## 伊方発電所3号炉

### 震源を特定せず策定する地震動

### －標準応答スペクトルを考慮した地震動評価－ (コメント回答)

令和4年4月15日

## 基準地震動Ss-3-3に適合する模擬地震波の作成諸元

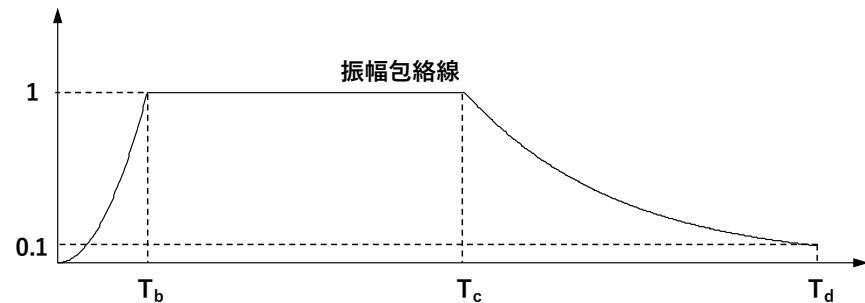
コメント日	コメント内容	ページ番号
令和4年1月14日 第1024回原子力発電所の 新規制基準適合性に係る 審査会合	<ul style="list-style-type: none"><li>・ 乱數位相を用いた模擬地震波について，Noda et al.(2002)に基づく振幅包絡線の設定諸元として，地震規模を四捨五入してM6.9とするのではなく，保守的な評価の観点からM7.0とした場合の評価結果を示すこと。</li></ul>	p.12～15
	<ul style="list-style-type: none"><li>・ 伊方発電所の解放基盤表面の位置（深さ）が浅く，かつ，S波速度が2,600m/sと地震基盤相当面の定義である2,200m/sを上回っていることを踏まえれば，地震波の伝播特性の影響を考慮するために観測記録の位相を用いる必要はないため，観測位相を用いた模擬地震波として検討した佐藤・岡崎(2013)による群遅延時間を考慮した模擬地震波は参考程度の位置付けとし，乱數位相を用いた模擬地震波を主たる検討として資料構成を見直すこと。</li></ul>	本資料 ・ 補足説明資料

※地震規模は、武村(1990)のMo-M関係及びKanamori(1977)のMo-Mw関係から導かれる経験式( $M_w=0.78M+1.08$ )と、全国共通に考慮すべき地震動の地震規模( $M_w6.5$ 程度未満)との関係から、 $M_w6.5$ の場合のMは約6.9となるが、地震規模に幅があることを踏まえ、模擬地震波の特に強震部の継続時間が長めとなるよう保守的にM7.0を設定。また、等価震源距離は、敷地近傍(半径10km程度以内の領域)で発生する地震を想定したうえ、継続時間が長めとなるよう10kmと設定。
